**AVIS RELATIF À LA PROTECTION
CONTRE LES EVENTUELS EFFETS NOCIFS ET NUISANCES
PROVOQUÉS PAR LES RAYONNEMENTS NON IONISANTS
GÉNÉRÉS PAR DES ANTENNES ÉMETTRICES STATIONNAIRES**

Commune : CHARLEROI - Exploitant : TELENET GROUP

Référence exploitant : HT1546D

Rapport n° 4073 / 2023

Figure 1 : Vue en plan des lieux de séjour et des points de contrôle

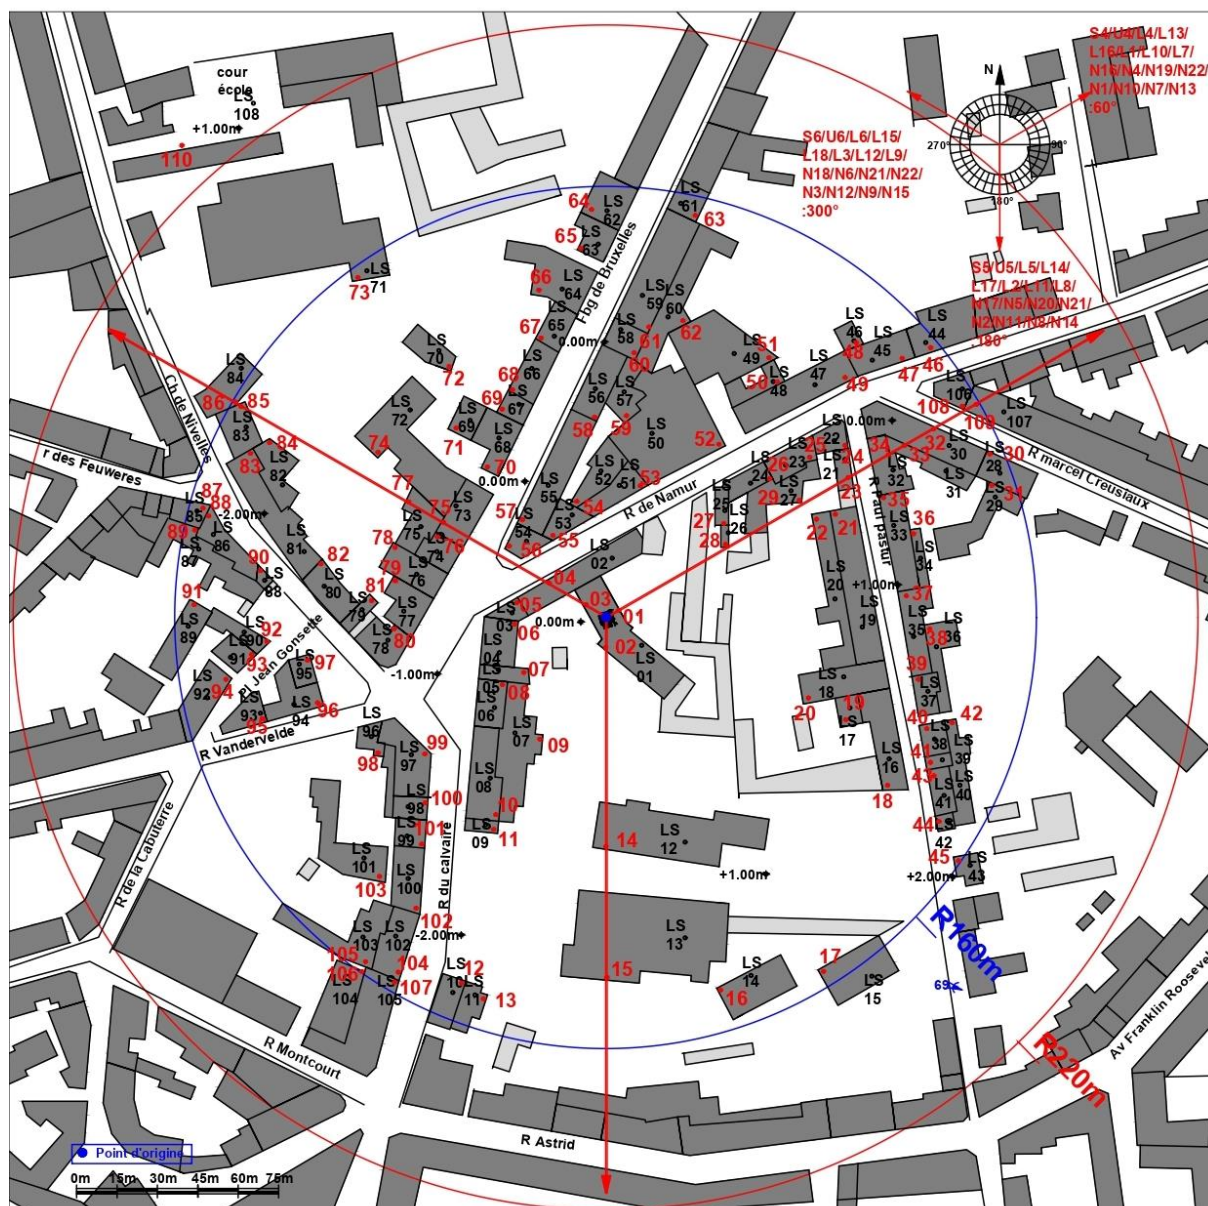
N° point de contrôle	LS	Atténuation (dB)	Indice d'exposition relatif à la limite par installation IE_i
25	LS23	3,0	0,979
78	LS76	3,0	0,978
24	LS22	3,0	0,894
14	LS12	3,0	0,882
35	LS33	3,0	0,838
81	LS79	3,0	0,798
23	LS21	3,0	0,736
82	LS80	3,0	0,715
77	LS75	3,0	0,699
74	LS72	3,0	0,677
34	LS32	3,0	0,675
21	LS19	3,0	0,663
49	LS47	3,0	0,659
37	LS35	3,0	0,648
33	LS31	3,0	0,626
36	LS34	3,0	0,596
32	LS30	3,0	0,587
26	LS24	3,0	0,562
51	LS49	3,0	0,548
47	LS45	3,0	0,531
72	LS70	3,0	0,522
69	LS67	3,0	0,509
48	LS46	3,0	0,504
83	LS81	3,0	0,501
84	LS82	3,0	0,500
90	LS88	3,0	0,497
108	LS106	3,0	0,493
30	LS28	3,0	0,471
46	LS44	3,0	0,466
109	LS107	3,0	0,463
85	LS83	3,0	0,458
31	LS29	3,0	0,447
86	LS84	3,0	0,438
88	LS86	3,0	0,426
87	LS85	3,0	0,420

En ce qui concerne les antennes de l'installation mentionnées dans le tableau 1, la distance maximale à laquelle la limite pourrait être atteinte, à l'extérieur, est égale à 158,5 m. S'il n'y a pas de LS à une distance inférieure, les antennes respectent forcément la limite d'immission.

Dans le cas des LS situés à l'intérieur des bâtiments, une atténuation d'obstacle est prise en compte et il en résulte que la distance maximale à laquelle la limite pourrait être atteinte se réduit à 112,2 m.

Figure 2 : Vue en plan des installations d'antennes dans un rayon de 300 mètres autour de l'installation faisant l'objet de la demande d'avis

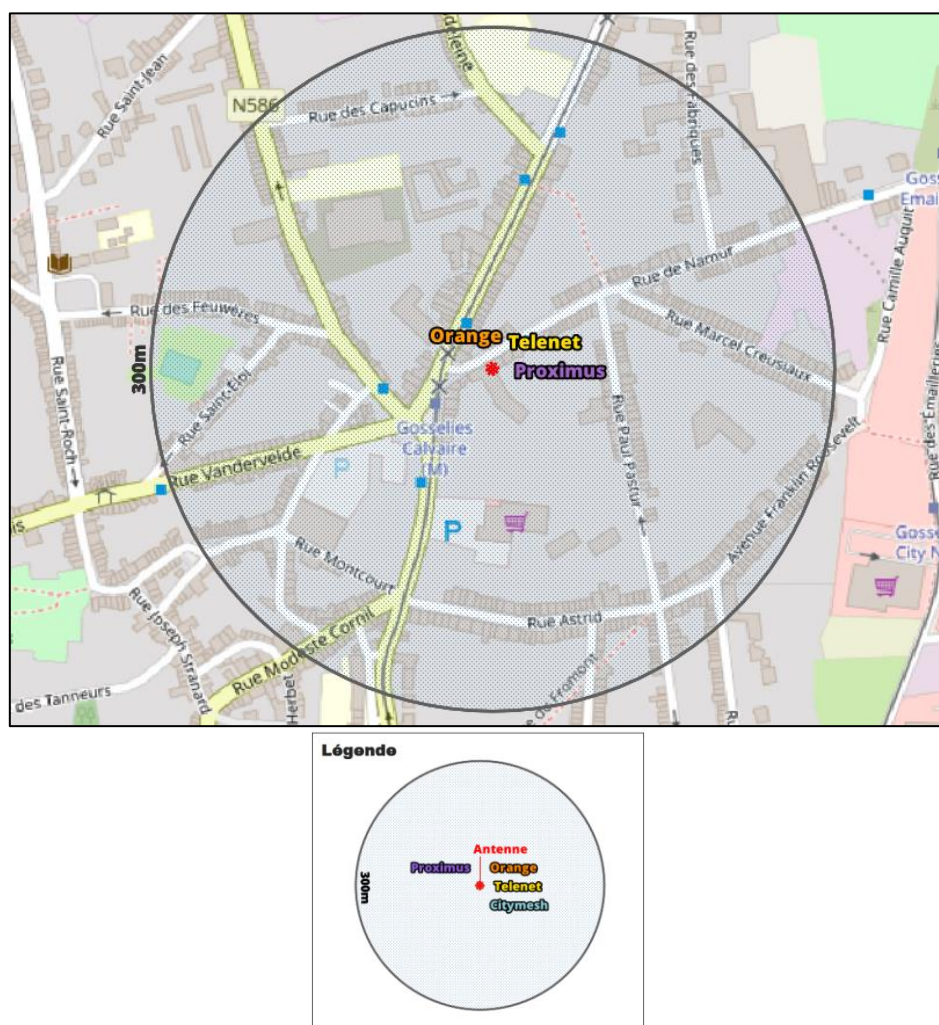
Compte tenu du nombre d'installations localisées dans la figure 2, il apparaît que l'intensité du rayonnement électromagnétique généré, dans les lieux de séjour situés à proximité de l'installation référencée dans le paragraphe 2, par l'ensemble des antennes émettrices stationnaires de l'ensemble des exploitants du même site d'antennes émettrices stationnaires respecte la limite fixée à l'article 4, § 2 du décret.
